DOCUMENTO UNITARIO DI RISPOSTA ALLE RICHIESTA DI INTEGRAZIONI
GIUNTE DAL MINISTERO DELL'AMBIENTE E DELLA SICUREZZA ENERGETICA
E DAL MINISTERO DELLA CULTURA

Art.27 bis del d.Lgs 152/2006

Realizzazione ed esercizio di un impianto su serre agrivoltaiche
della potenza di 46,16 MWp e delle opere di connessione
Comune di Sezze (LT), località Via Migliara, 48 sx
Coordinate geografiche:
41°27'13.5"N 13°05'52.2"E / 41.453746N, 13.097829E

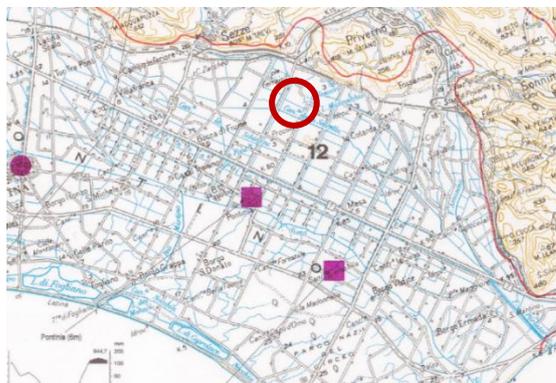
2.c. Descrizione di eventuali opere di regimazione delle acque e di risoluzione di interferenze con il reticolo idrografico.

Quanto richiesto è stato già oggetto di approfondimento all'interno del documento "**LT_SEZ-PD17 – Studio idraulico**" (che si allega nuovamente nella sottocartella "**Integrazioni MASE**"). In particolare nel **paragrafo 5**

“Conclusioni” sono presenti tutte le informazioni richieste in formato sintetico, mentre le tutte le informazioni in formato analitico sono riportate nel **paragrafo 4** “Verifiche di invarianza idraulica ed interventi proposti”.

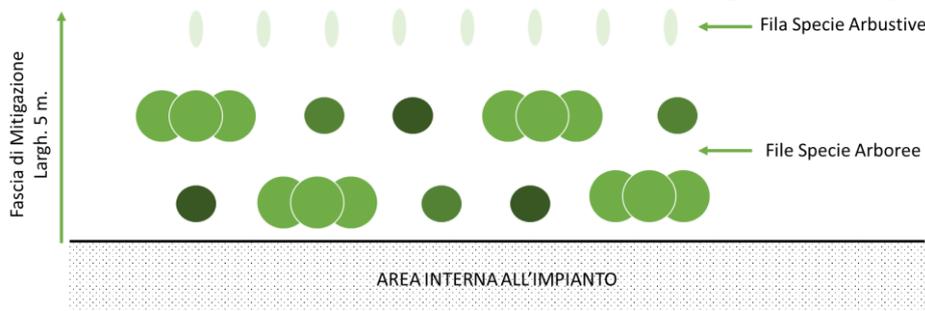
3.1.a. Presentare un nuovo progetto che presenti, in sostituzione dell’eucalipto e della robinia, una siepe polispecifica pluristratificata con specie appartenenti alla serie vegetazionale locale con sesto di impianto irregolare, specificando altresì le modalità di irrigazione e l’eventuale uso di fitofarmaci

3.1.b. Specificare l'ampiezza della fascia arborea perimetrale che dovrà essere di almeno 5 metri

Alla luce delle richieste riportate nella nota del Ministero, la società Marseglia Amaranto Green S.R.L. ha deciso di rivedere interamente il proprio intervento di mitigazione. Grazie alla consultazione della pubblicazione “**Fitoclimatologia del Lazio**” (Blasi 1994) ha deciso che, in sostituzione delle specie riportate in precedenza (**eucalipto** e **robinia** ossia specie aliene e invasive), verranno utilizzate specie arboree/arbustive caratteristiche dell’Unità Fitoclimatica 12 (immagine a lato) individuati dal Blasi nell’**Appendice 5 “Alberi e arbusti guida”**. A titolo indicativo le specie che verranno utilizzate per gli interventi di mitigazione, previa verifica della disponibilità presso vivai della zona, saranno:

- **Strato arboreo:** *Carpinus betulus*, *Sorbus torminalis*, *Mespilus germanica*, *Ulmus minor*, *Populus alba*;
- **Strato arbustivo:** *Crataegus monogyna*, *Myrtus communis*, *Phyllirea latifolia*, *Rubus fruticosus*.

Si sottolinea che le suddette specie sono tutte piante già presenti nel contesto naturale in cui si inserisce l’impianto (talune sono presenti anche in forma spontanea) **e non presentano particolari fabbisogni di acqua e fitofarmaci** a seguito della “**messa a dimora**”. Relativamente all’irrigazione si riporta soltanto che l’apporto di acqua per la crescita delle specie si estenderà soltanto ai **2 mesi** successivi alla fase di “messa a dimora” per un massimo di **2 irrigazioni a settimana** (3 in caso di messa a dimora nel periodo estivo). Il ridotto apporto di acqua si deve alla scelta di specie dotate di elevata tolleranza alla siccità ed alle caratteristiche del suolo il quale, stando alla “**Carta dei Suoli della Regione Lazio**”, si presenta di tipo **alluvionale con depositi fluvio-palustri e torbosi (UC – A4)** e quindi con una falda di base particolarmente produttiva.

Infine la fascia perimetrale avrà, come richiesto, una larghezza di **5 metri** e sarà caratterizzata da un “**sesto di impianto**” (distribuzione spaziale delle specie) di tipo **irregolare** con specie alternate tra loro in modo discontinuo. Si prevede quindi la realizzazione di **n.2 file di specie arboree** e **n.1 fila di specie arbustive** la cui distribuzione spaziale, a titolo esemplificativo, è riportata all’interno della seguente immagine.
